znak sprawy FS.ZPN.251.26.1375.2022
Ogłoszenie nr 2022/BZP 00476549/01

Dot. Postępowania o udzielenie zamówienia publicznego na Remont elewacji frontowej parteru i pierwszego piętra wraz z wejściem głównym w budynkach B1 i B2 w obiekcie FSUSR w Kolobrzegu przy ul. C. K. Norwida 3 – w trybie podstawowym bez negocjacji.

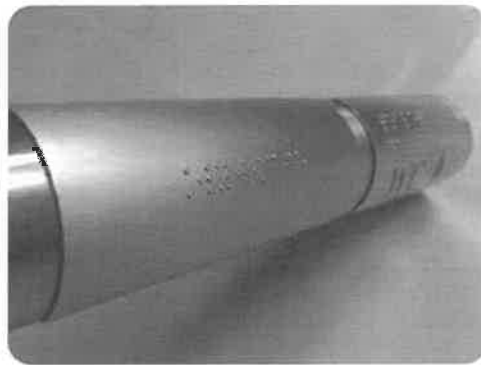
Pytanie 20: Proszę o uzupełnienie dokumentacji o projekt poręczy ze znakami Braila.

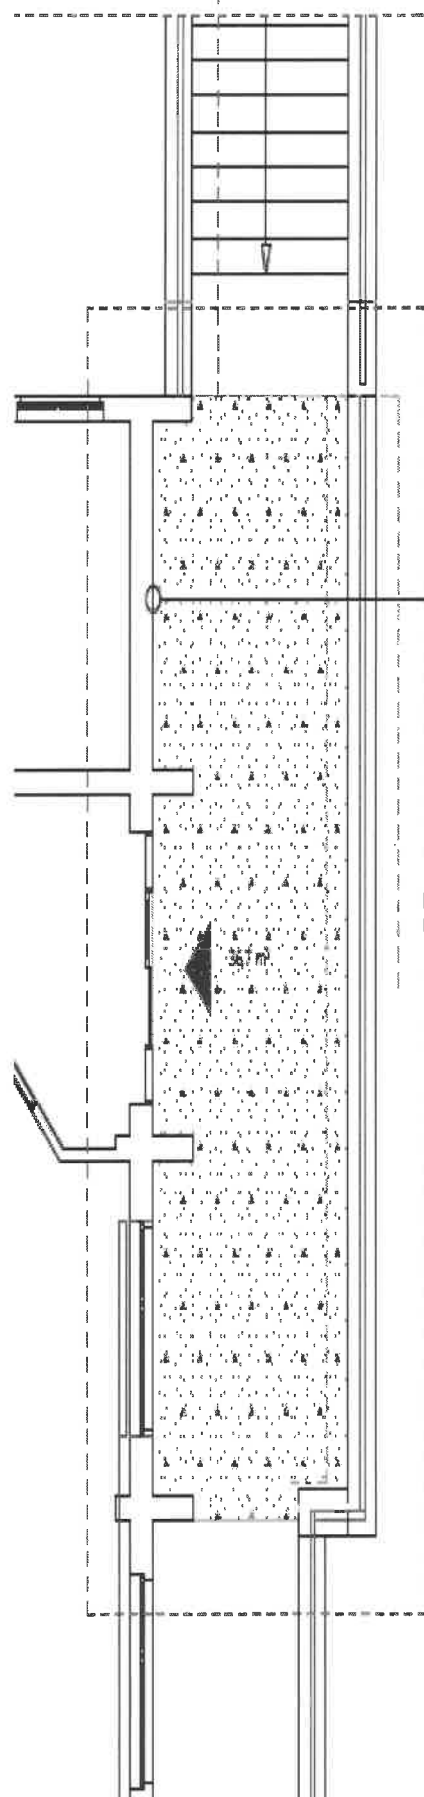
Pytanie 28: Proszę o wskazania zakresu płytki okładzinowej do renowacji wskazanej na rys. inwentaryzacji.

W odpowiedzi na pytanie Zamawiający informuje, że **na rysunku A 2.1. wskazano zakres przeznaczony do rozbiórki.**

posadzka tarasu zewnętrznego
DO ROZBIÓRKI

cokoły z płytki klinkierowej
DO ROZBIÓRKI

**DO OCZYSZCZENIA
I MALOWANIA**
